ID: 9888, Costruzione ed esercizio di un impianto di energia elettrica da fonte eolica "Orbetello" di potenza in immissione massima pari a 61,2 MW e relative opere connesse da realizzarsi nel comune di Orbetello (GR)

**Ulteriori osservazioni in merito alla Valutazione di Impatto Ambientale ("VIA") del progetto ID 9888 relativo alla costruzione ed esercizio dell'impianto di energia elettrica da fonte eolica, denominato "Orbetello", presentato da Apollo Wind s.r.l. ("Apollo")**

Figura 2: Legenda della tavola relativa alle aree idonee ex d.lgs. 199/2021 con visualizzazione al 100%

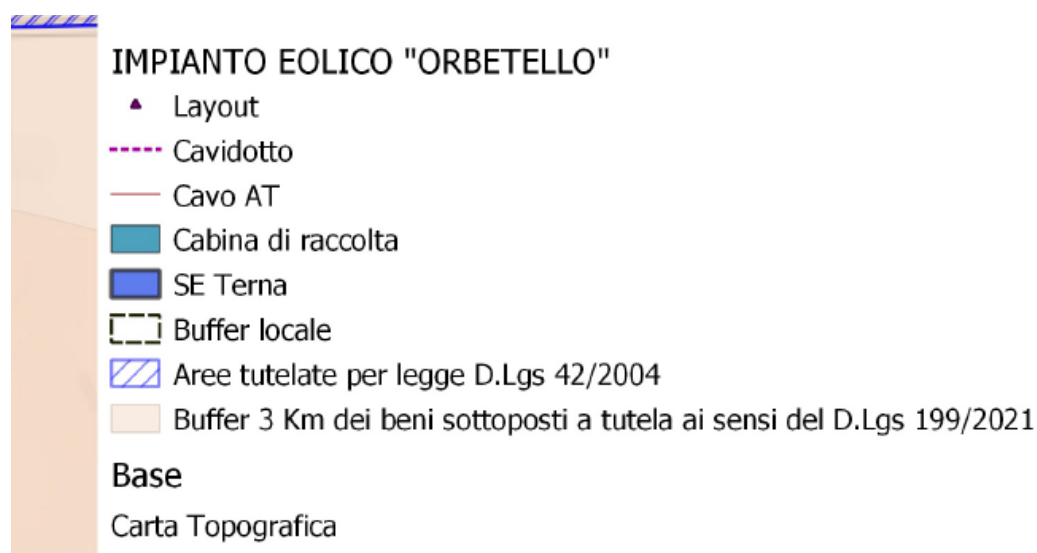
Vanno respinte le accuse relative alla presunta volontà di ostacolare la leggibilità della specifica tavola evidenziando che, in linea con la definizione fornita dal succitato decreto, le aree idonee vanno individuate per differenza rispetto ai buffer (correttamente individuati). Lo stesso dicasi per la legenda i cui simboli, visualizzati al 100% di zoom con i comuni strumenti di consultazione dei file pdf, hanno dimensioni perfettamente leggibili (cfr. immagine seguente).
